DEPARTEMENT DE LA HAUTE-GARONNE  
COMMUNE DE LAFITTE-VIGORDANE

**Déclaration de projet avec mise en compatibilité n°2 du Plan Local d'Urbanisme**

**0-Partie administrative**

- 0.1- Délibération du CM
- 0.2- Avis des PPA
- 0.3- Avis MRAE

Figure 3 : Aménagements prévus par la CPES Milhat pour maintenir et créer des activités agricoles sur le site (source Artifex)

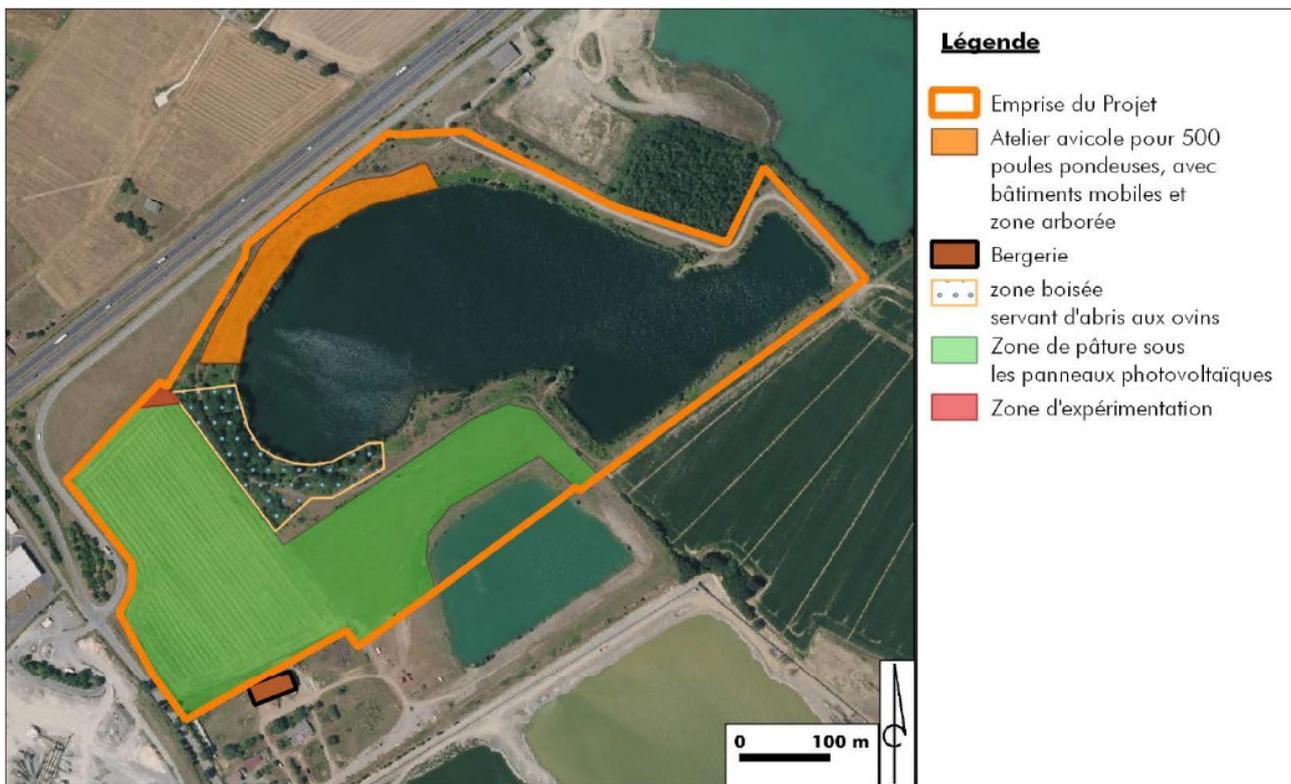
La MRAe relève que l'atelier avicole sera localisé au droit d'une végétation arbustive dont certaines zones ont des enjeux environnementaux évalués comme moyens. En effet, les boisements constituent un site de chasse pour les chiroptères et oiseaux arboricoles. Par ailleurs, les friches et fourrées, habitat de nidification de la Cistole des joncs et de la Linotte mélodieuses, sont localisés au droit de cette zone.

**La MRAe recommande que le dossier soit complété par une évaluation des impacts du local avicole pour les habitats naturels et les espèces et qu'une implantation sur un secteur de moindre impact environnemental soit recherchée.**

**Figure 4 : Localisation des projets recensés dans l'étude d'impact**

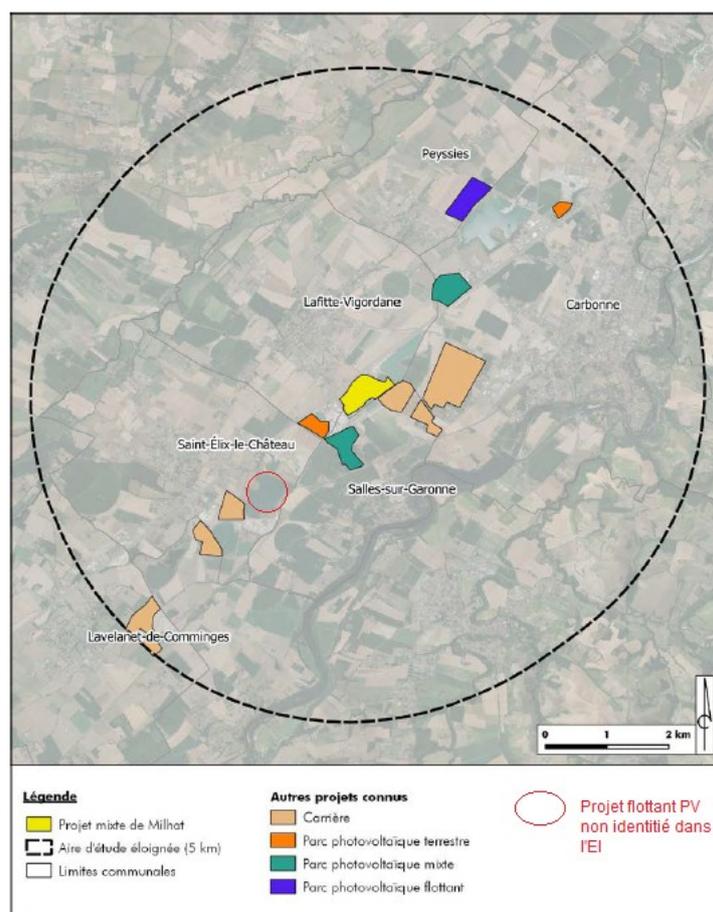
La MRAe relève qu'un autre projet de centrale photovoltaïque flottant est localisé à proximité du présent projet, porté par AKUO ENERGIE sur la commune de Saint Elix-le-château, qui n'est pas référencé dans l'étude d'impact alors que l'autorité environnementale a rendu un avis le 24 septembre 20209 date antérieure au dépôt de la présente demande. La MRAe souligne que l'analyse des effets cumulés doit être complétée en tenant compte du projet de Saint-Elix-le-château. L'évaluation des impacts cumulés et cumulatifs doit être revue notamment pour la faune volante.

**Figure 5 : Synthèse des perceptions proches (source Ectare)**

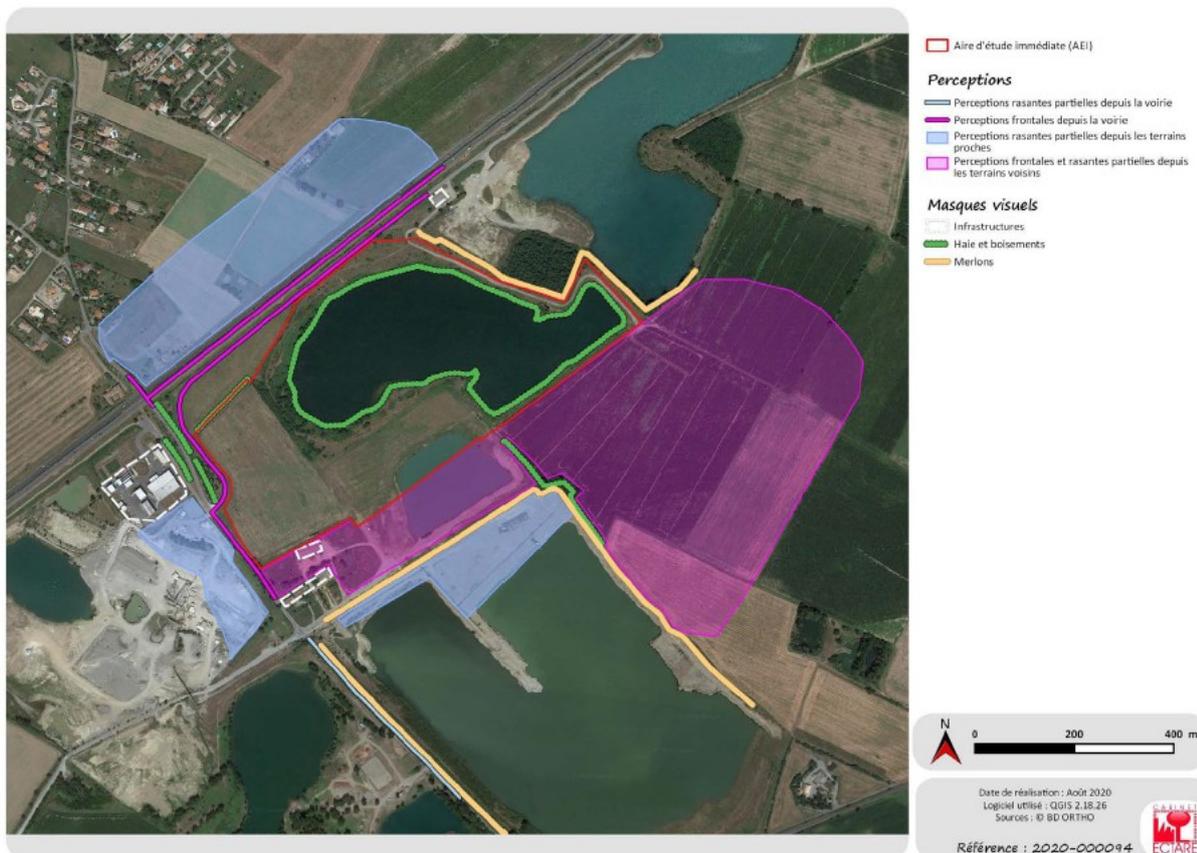
Le projet est situé en lien direct et en co-visibilité de l'A64. Le classement de l'axe au titre de voie à grande circulation a nécessité une étude (dite « étude amendement Dupont ») sur la prise en compte de la sécurité, de la qualité architecturale, de qualité de l'urbanisme et des paysages.

**La MRAe recommande de préciser les modalités de conception, de réalisation et de suivis des plantations (arbustives et arboricoles) qui ceinturent le projet.**

**Figure 7 : Extrait du document graphique du PLU après mise en compatibilité (source Paysages)**

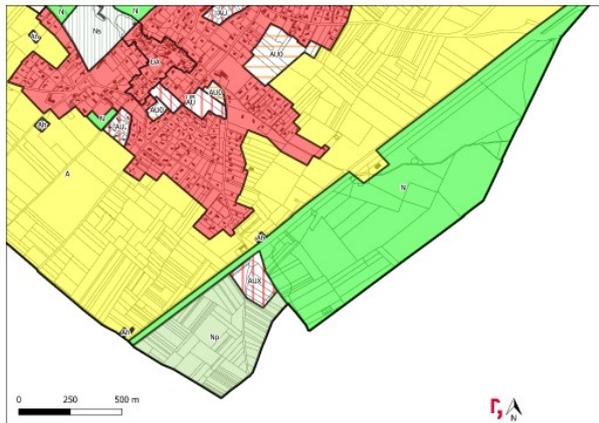
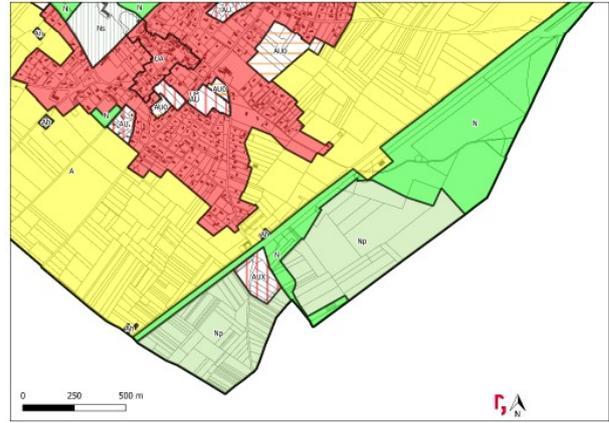
Le dossier n'étudie pas les autres objectifs du SCoT, notamment l'objectif de l'orientation 2, qui est de préserver le maillage écologique des espaces naturels, milieux et habitats. Le plan d'eau, élément structurant du projet, est identifié par le SCoT comme une « surface en eau incluse dans un espace naturel à prendre en compte (ENAPC) ». Issu de l'activité d'extraction, il assure aujourd'hui une fonction écologique non négligeable pour la faune locale.

**La MRAe recommande de démontrer la cohérence du projet avec l'orientation du SCoT « préserver le maillage écologique des espaces naturels, milieux et habitats » en présentant les mesures qui sont prises pour conserver la fonction écologique du plan d'eau.**

**Figure 8 : Extrait OAP créée pour le secteur « Milhat » (source Paysages)**

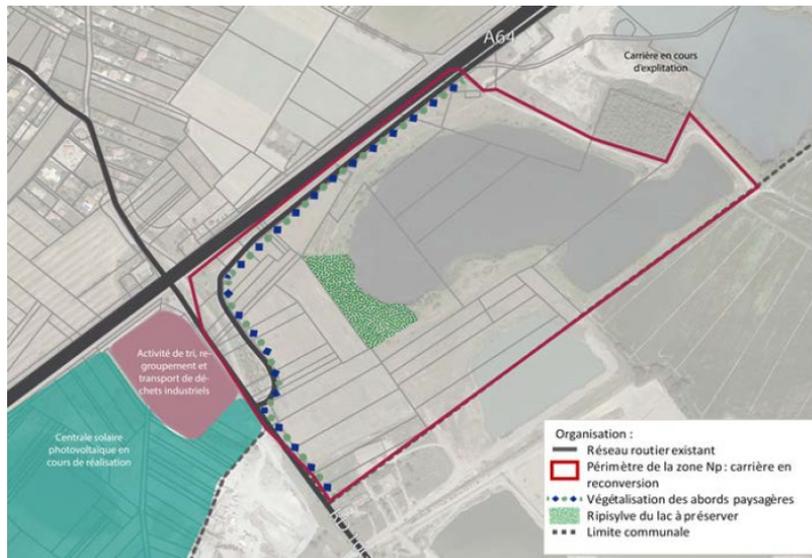
La mise en place de mesures de végétalisation prévue dans le projet (abords nord du site en bordure de l'A64 et ceux Ouest de la RD 10G et maintien de la ripisylve du lac) est traduite dans une OAP reprise dans le règlement.

La MRAe note favorablement la traduction de ces mesures dans le règlement du PLU.
